# Centre de la culture et des congrès, Lucerne

## Résultats du concours d'architecture à deux degrés

### Palmarès du second degré

**1<sup>er</sup> rang, 1<sup>er</sup> achat:** Jean Nouvel et Emmanuel Cattani et associés

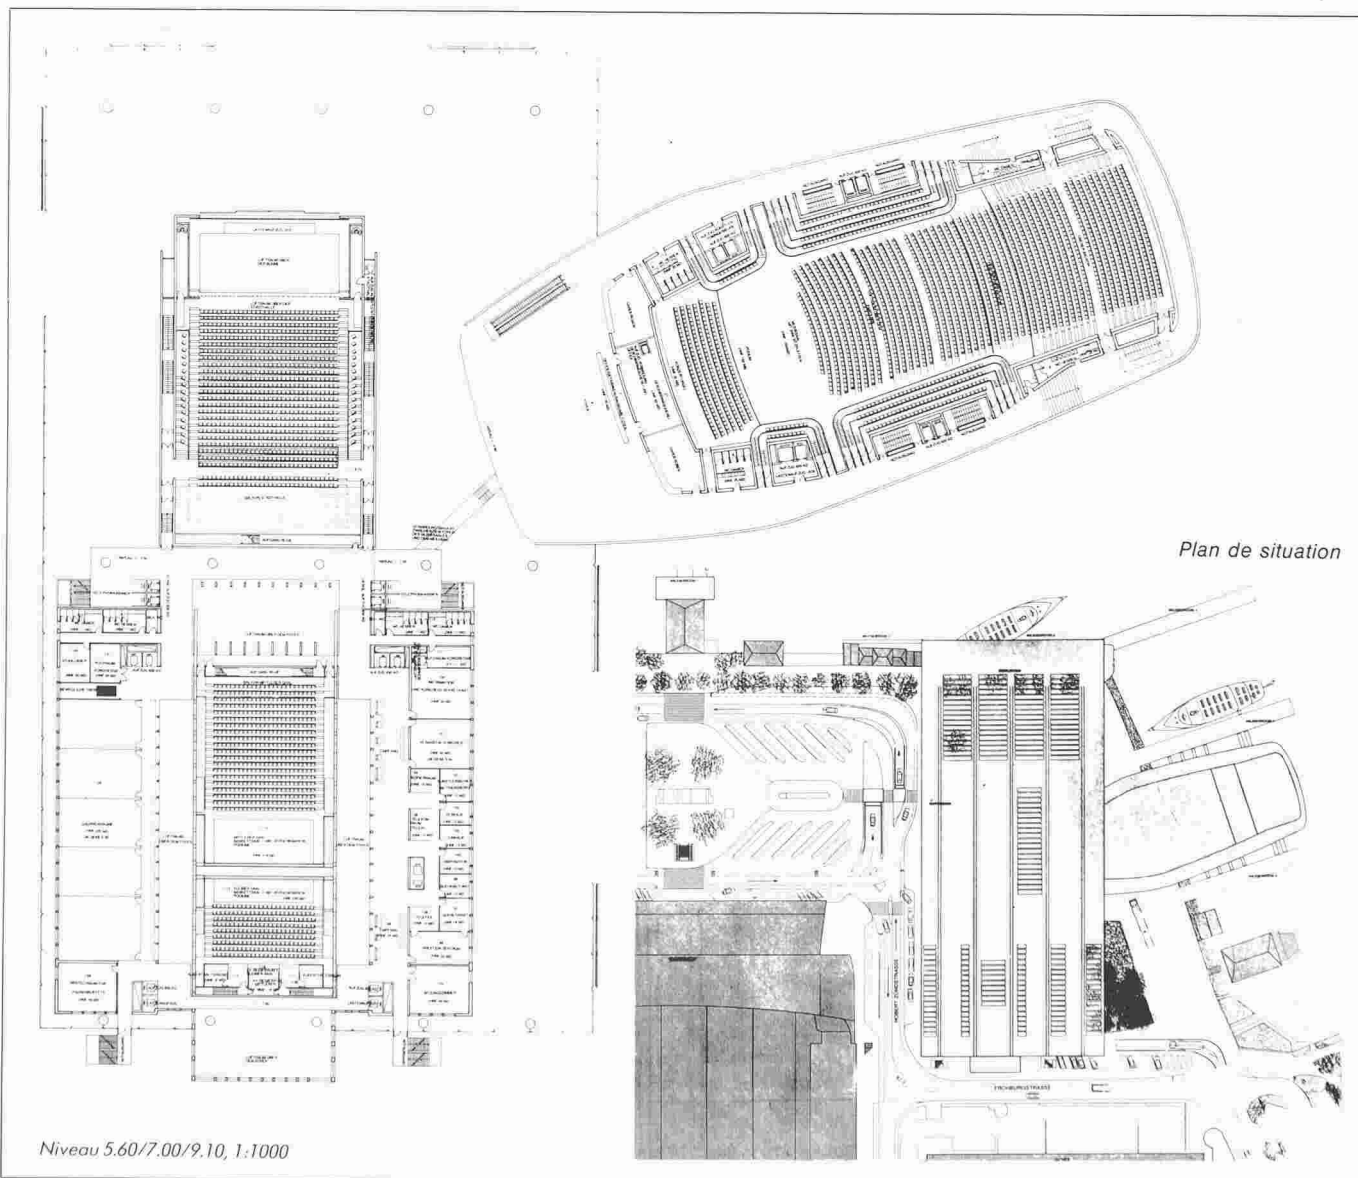
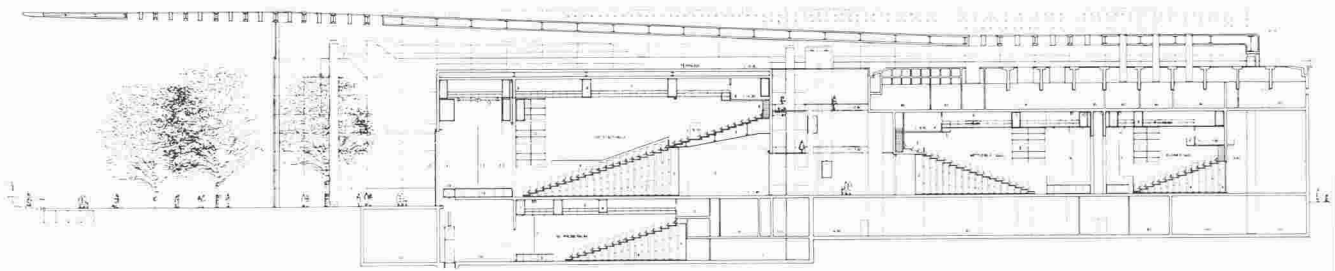
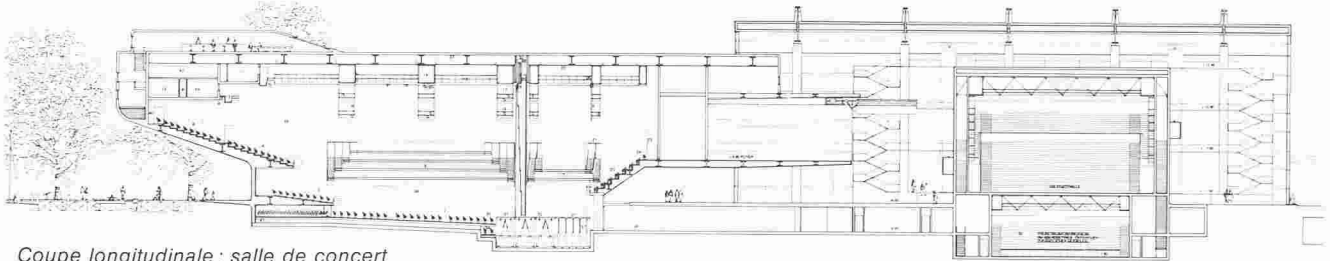
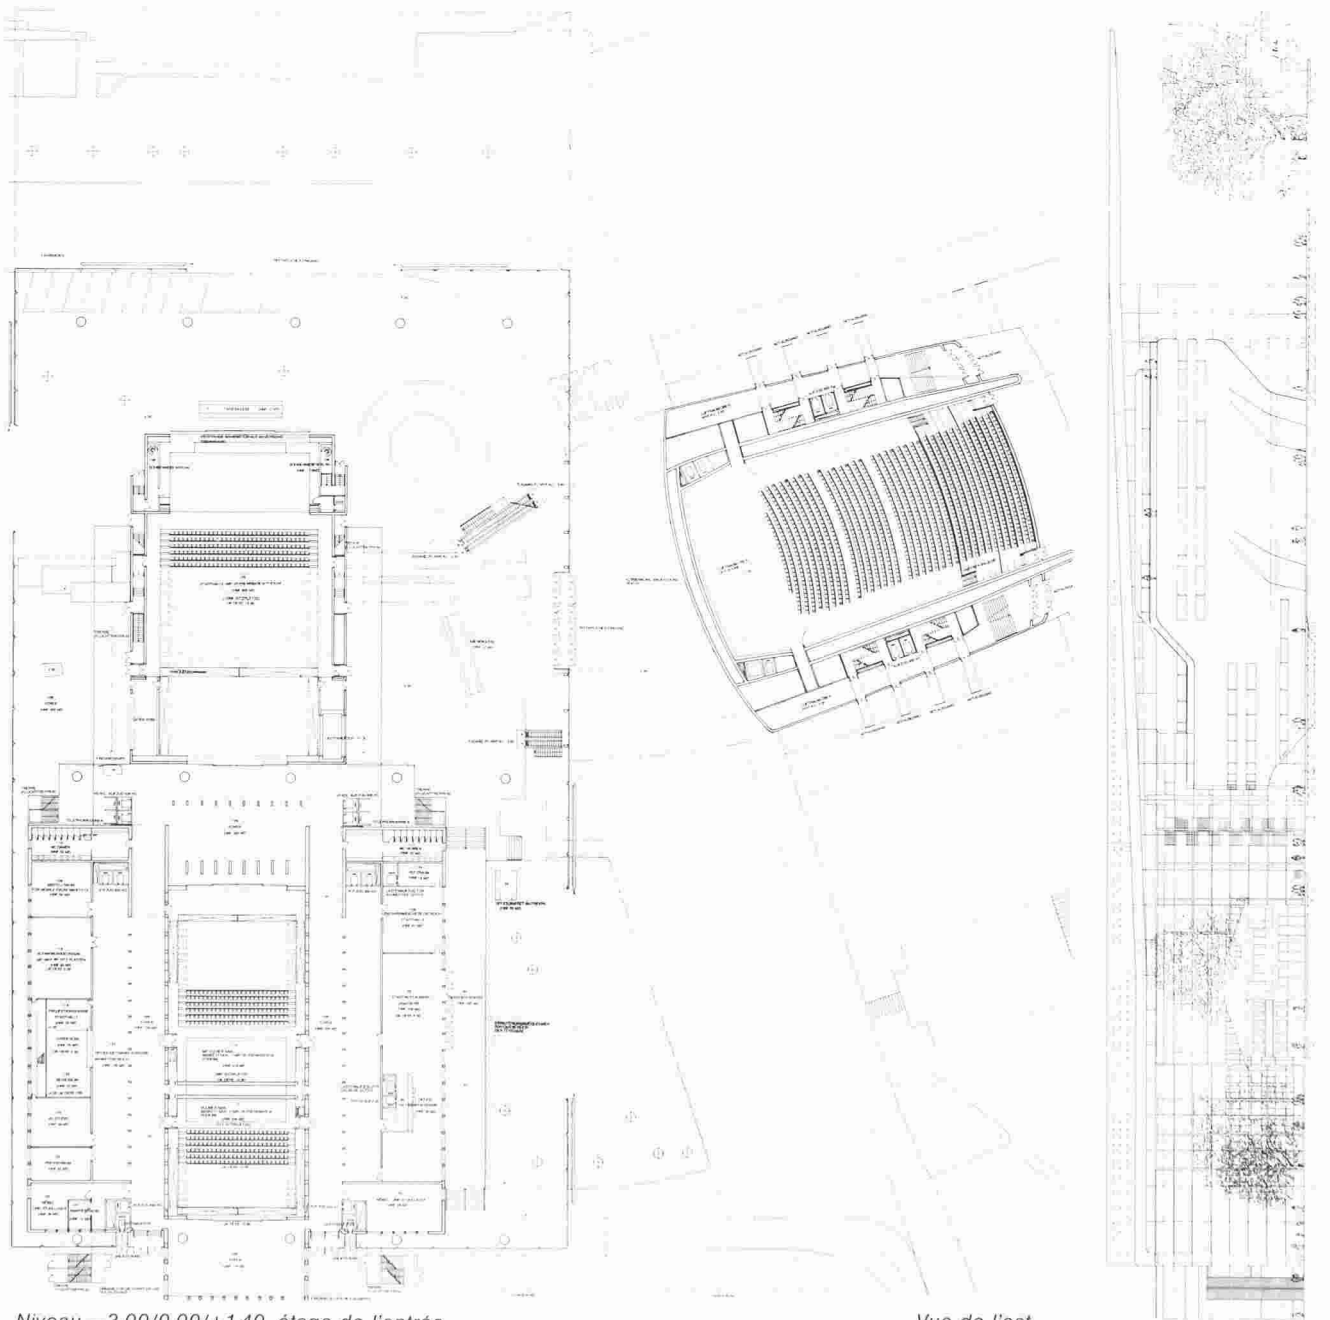
Ces auteurs ont réussi à introduire dans le site urbain une image extraordinairement saisissante et possédant une très grande force d'expression poétique. Plus encore dans le projet du deuxième degré que dans celui du premier, des éléments inspirés de la vie du lac ont été mis en œuvre; la relation entre la situation antérieure des structures et les interventions nouvelles a été envisagée comme un thème architectural dominant. En particulier, la salle de concerts est traitée métaphoriquement comme un navire qui viendrait engager sa proue sous le grand espace couvert appelé « Hall de ville ». Le projet contient des idées d'architecture et d'urbanisme d'une grande générosité, qui s'adaptent de façon tout à fait précise à la configuration des lieux et répondent à tous les détails du programme d'une manière qui témoigne de la haute compétence technique de ses auteurs.

De même que dans le projet du premier degré, le Hall de ville vitré, dont les dimensions ont été revues, occupe une part appréciable de la surface traitée dans le concours. Il garderait d'ailleurs ses qualités architecturales et urbanistiques même si sa coûteuse enveloppe vitrée ne se réalisait pas. Plus saisissante encore, la salle de concerts autonome se plaçant en épi au flanc du vaste Hall de ville. Il se crée de la sorte dans l'image urbaine une relation spatiale entre l'impor-

L'édifice Meili reste inchangé à l'extérieur. Dans la salle Meili se placent la salle moyenne et la petite salle, qui font partie du programme du Hall de ville. Le restaurant reste à la même place dans l'aile est de l'ancien bâtiment mais il s'étend au premier étage, d'où l'on a de la vue, ce qui en accroît l'intérêt. Concernant son acoustique, la salle de concerts est de forme trop resserrée, et toutes ses places ne bénéficient pas de la même qualité d'audi-

tion. Les frais qu'occasionnerait ce coûteux projet pourraient être sensiblement réduits si l'on renonçait à l'enveloppe vitrée du Hall de ville. Le projet a conservé lors du deuxième degré du concours les exceptionnelles qualités dont il avait fait preuve lors du premier degré, tant à propos de sa configuration, de sa réalisabilité, que de la multiplicité des modes de son utilisation. Il a subi des améliorations quant à l'exploitation, aux équipements et à l'écologie. Il s'agit d'un projet séduisant dans toutes ses parties, apte à devenir le symbole de Lucerne, ville de culture.

**2<sup>e</sup> rang, 2<sup>e</sup> achat:** Rafael Moneo, Cambridge (USA)

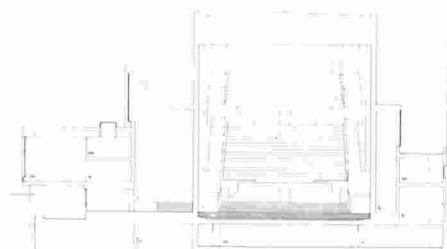
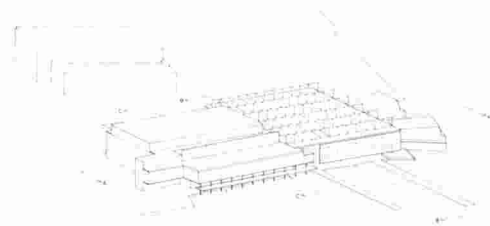
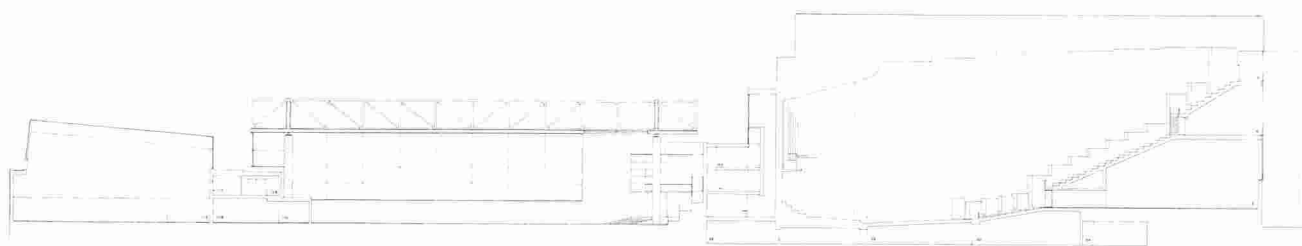
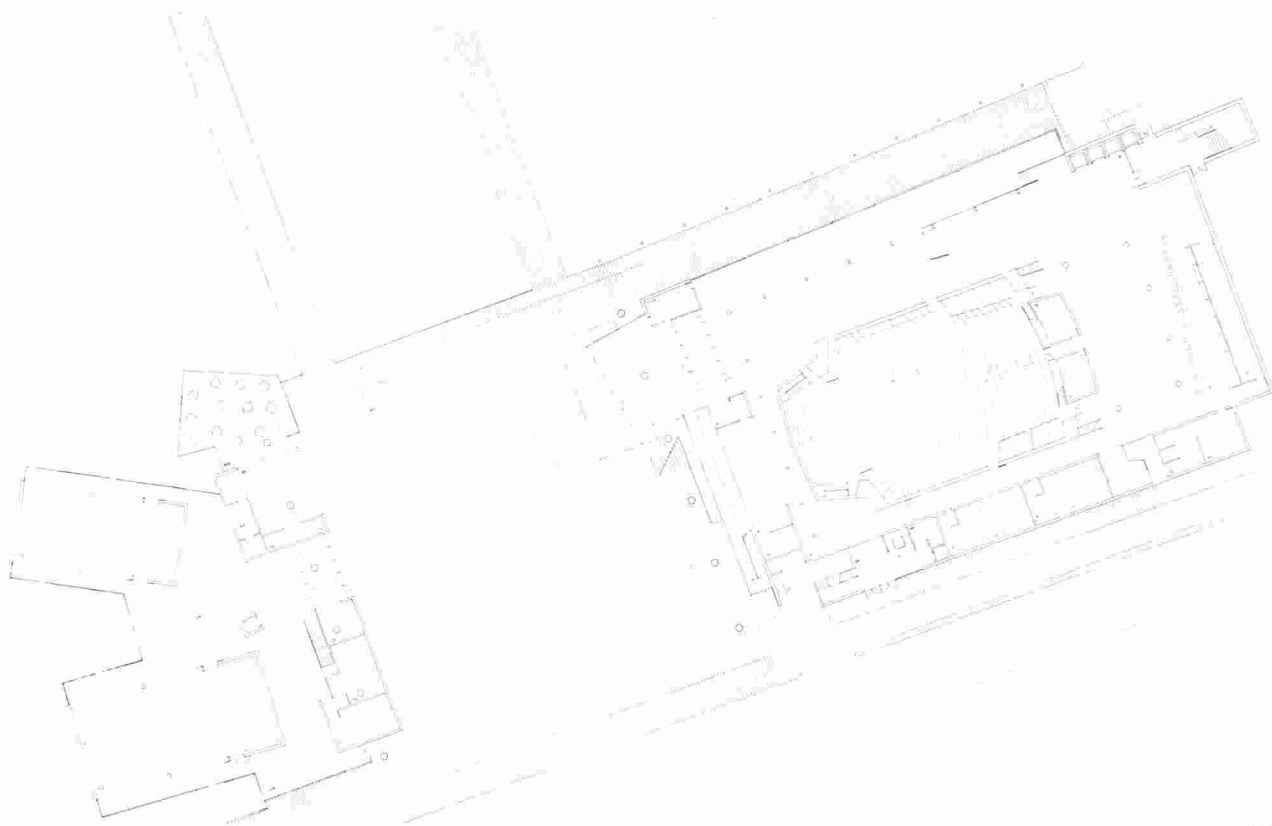
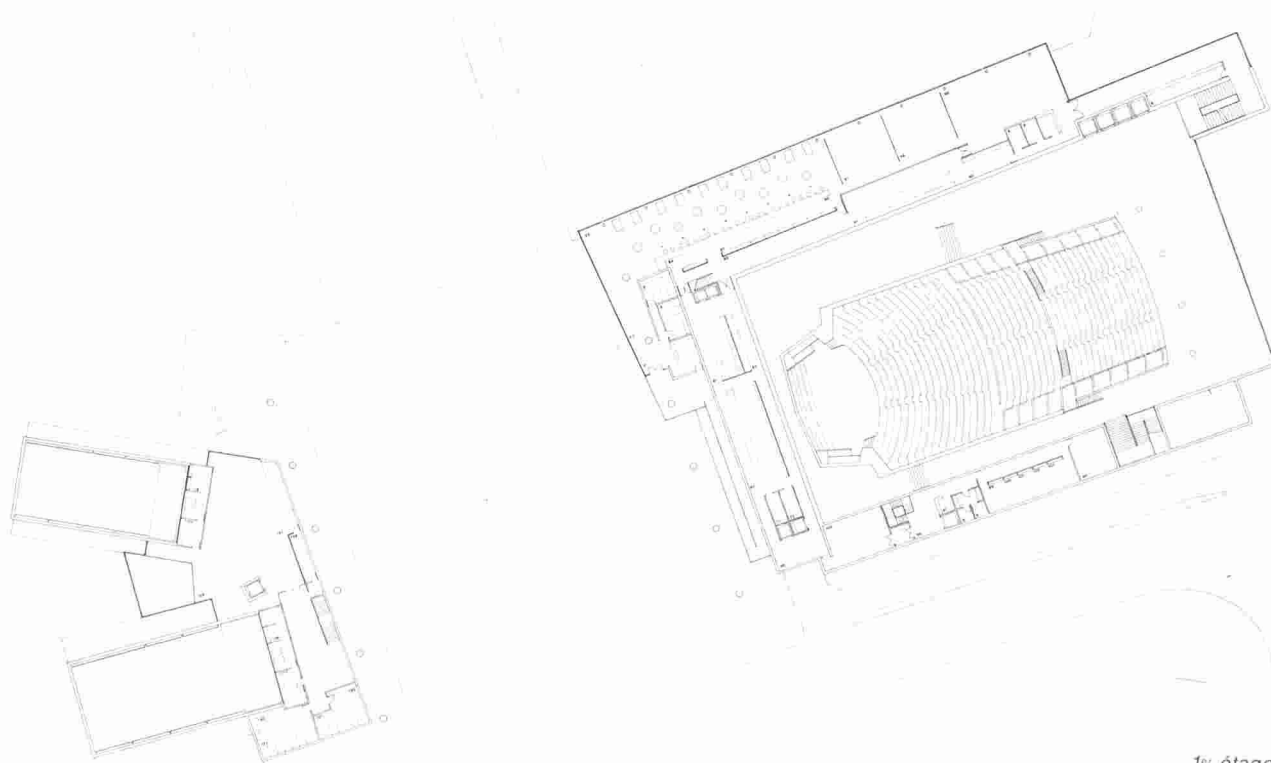
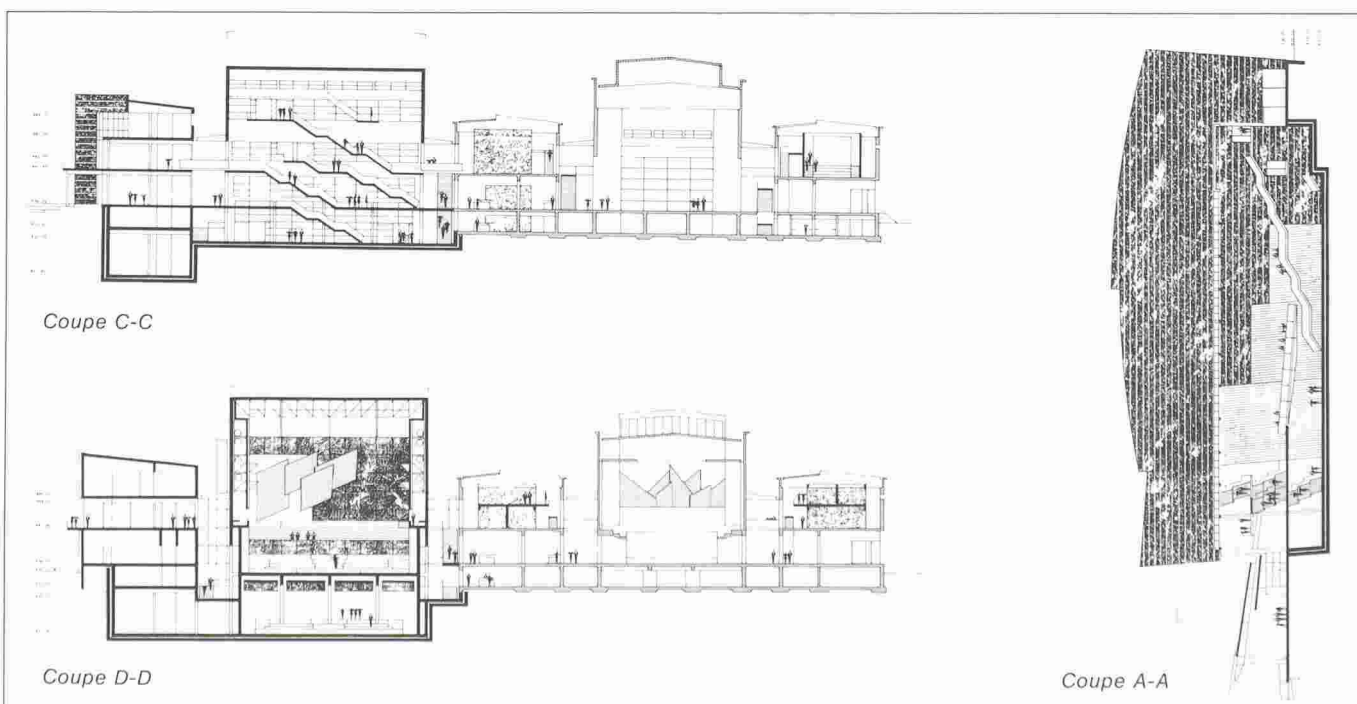
La qualité de ce projet réside dans la clarté de sa conception et dans la manière originale dont il traite le thème du Centre de culture. A la différence des autres propositions, qui envisagent un édifice d'un seul tenant, ce projet met l'accent sur un espace libre agrandissant l'Europaplatz et autour duquel se groupent trois édifices distincts, répondant aux diverses activités du Centre de culture (salle de concert, Hall de ville, salles de congrès, expositions, restaurant, etc.). Il assume diverses fonctions qui sont du ressort de la Ville (voies de circulation, grande station couverte de la Compagnie de navigation sur le lac, etc.), de sorte qu'il échapperait, dans l'esprit du public, au reproche de s'enfermer dans sa «splendide isolation». L'avantage que représente cette interpénétration de fonctions multiples a sa contrepartie en ce sens que le secteur de la culture se trouverait divisé en trois sous-secteurs; que la vue du lac serait barrée à partir de la gare; enfin qu'un important comblement serait nécessaire dans le lac. Le projet marque de façon précise le point délimitant les rives de la Reuss et celles du lac, en y plaçant un groupe de bâtiments fortement articulés et formant comme une tête. L'édifice Meili, entièrement respecté, conserve le rôle solitaire qu'il jouait auparavant dans le site urbain; il ne sera modifié qu'à l'intérieur, et ultérieurement. Mais en étant confirmé dans son caractère solitaire, il se dissocie par trop du reste de la composition. En ce qui concerne l'exploitation du Centre de la culture et des congrès, on peut choisir d'utiliser – selon la nature de la manifestation du moment – soit l'édifice Meili, soit le complexe des salles dans le bâtiment de tête au bord du lac. A l'égard de ses qualités architecturales, le projet ne contient que des informations relativement minces, de sorte qu'il est difficile de porter une appréciation sur l'esprit des façades et des structures. D'après l'impression que laisse la disposition des volumes, l'architecture ne parvient pas au même niveau de qualité que l'idée du parti.

**3<sup>e</sup> rang, 1<sup>er</sup> prix :** Rodolphe Luscher, Lausanne

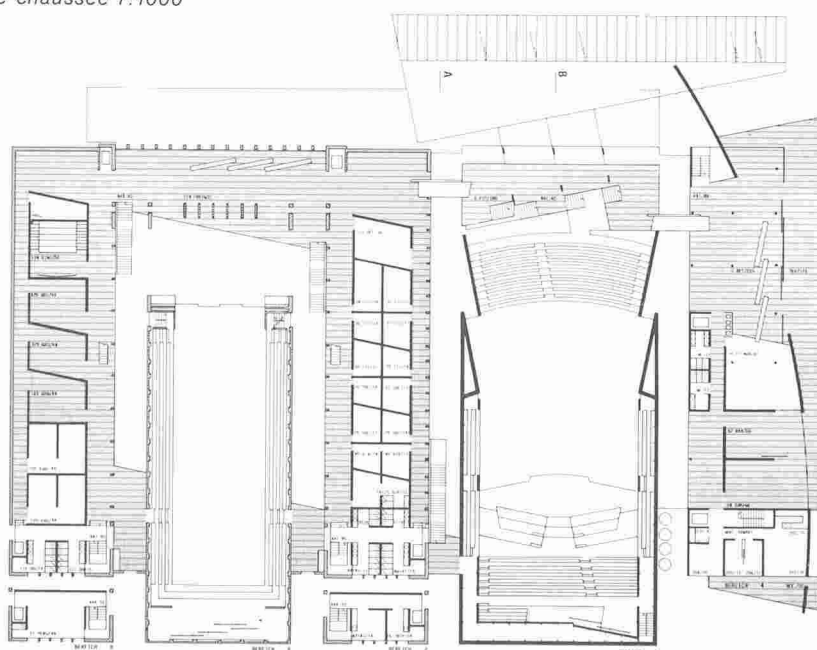
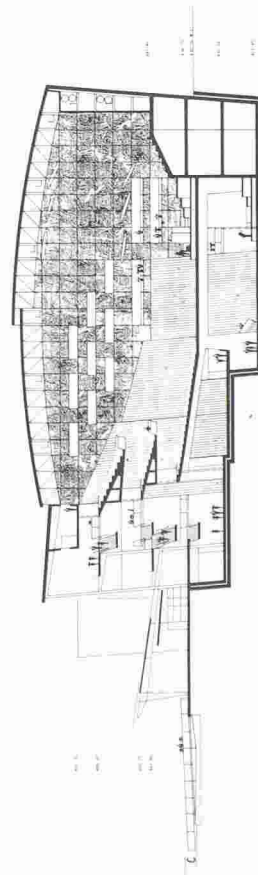
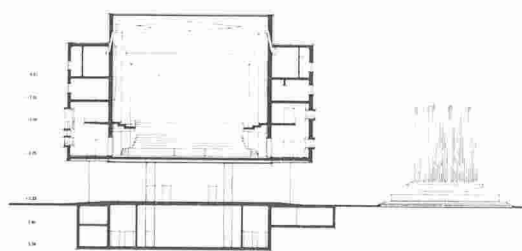
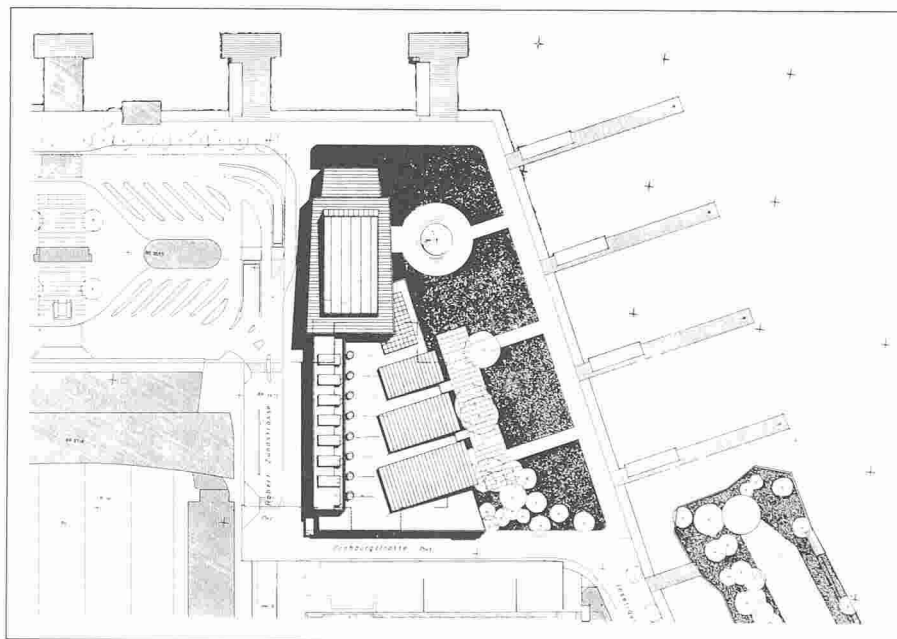
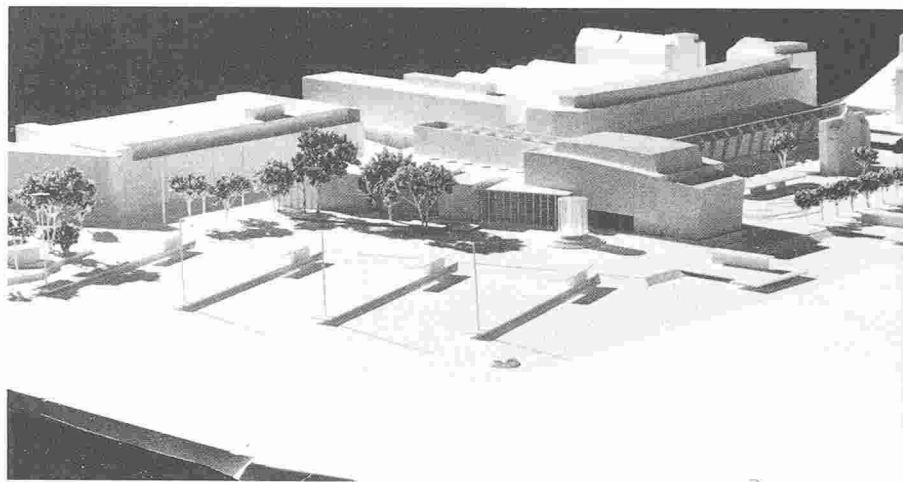
Les auteurs de ce projet maintiennent leur parti initial, consistant à emprunter à l'édifice Meili le principe de la pluralité des vaisseaux et à l'introduire dans le nouveau bâtiment de la salle de concerts. Ce dernier se subordonne aux alignements de la gare (côté place de la Gare) et de l'édifice Meili, lequel n'est pas maintenu intégralement, en ce sens que son aile est affectée aux vestiaires et à des locaux secondaires. L'intention de juxtaposer les deux bâtiments et de les traiter dans le même esprit n'a pas été maîtrisée à propos des volumes. Les principes du « déconstructivisme » se manifestent dans certains éléments qui sont simplement surajoutés, mais ils n'affectent pas les volumes principaux. Ils ne sont guère perceptibles qu'en façade est, sous la forme d'une coque arrondie.

L'Europaplatz reste visuellement le prolongement de la place de la Gare. La partie est de la rive est traitée en sol dallé et contraste de façon délibérée avec le parc de l'Inseli. Dans la salle de concerts, ce ne sont ni les parois latérales disposées en entonnoirs successifs, ni les voiles acoustiques placés dans le haut des parois, qui peuvent en améliorer la conception, qui est contestable. En revanche on peut s'attendre que l'aspect intérieur dégage une atmosphère de fête. La salle moyenne et la petite salle sont situées sous la grande salle, ce qui pourrait créer quelques problèmes. Le Hall de ville est placé dans la salle Meili actuelle, ce qui limiterait son utilisation aux activités culturelles traditionnelles. L'organisation des cuisines est déficiente. Les restaurants sont au rez-de-chaussée et donnent à l'est, ce qui les rend attrayants. La construction proposée, étant compacte, serait économique. Dans l'ensemble, le projet n'a pas été sensiblement modifié lors du deuxième degré.
